Acuerdo 1977 Por el cual se aprueba la actualización de las configuraciones, rampas, curvas de acoplamiento gasvapor y curva de carga de la planta Termosierra CC y sus unidades

**Acuerdo Número:**

1977

Ilustración 2 Curva operativa unidades 1 y 2 (ACPM) Termosierra

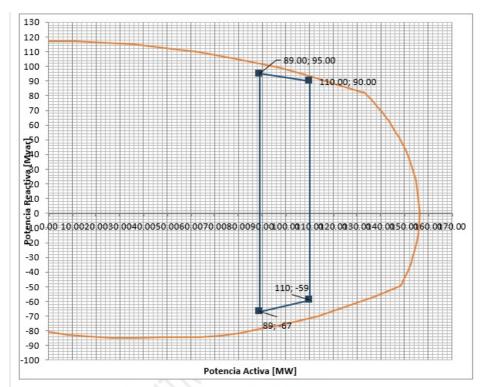
Aprobar la incorporación de un cambio en los valores de potencia reactiva de la planta de generación Termosierra, así:

Unidad	Parámetro para modificar	P Anterior [MW]	Q Anterior [MVAr]	P Nuevo [MW]	Q Nuevo [MVAr]
	Capacidad de Absorción de Reactivos	139	-46	110	-59
		90	-67	89	-67
TERMOSIERRA 1		65	-68		8
TERMOSIERRA 2	Capacidad de Generación de	139	69	110	90
		90	99	89	95
	Reactivos	65	107		
	Capacidad de Absorción de Reactivos	155	-66	132	-71
		90	-81	90	-81
TERMONERRA		35	-77	42	-77
TERMOSIERRA 3	Capacidad de Generación de	155	106	132	117
		90	138	90	138
	Reactivos	35	150	42	146
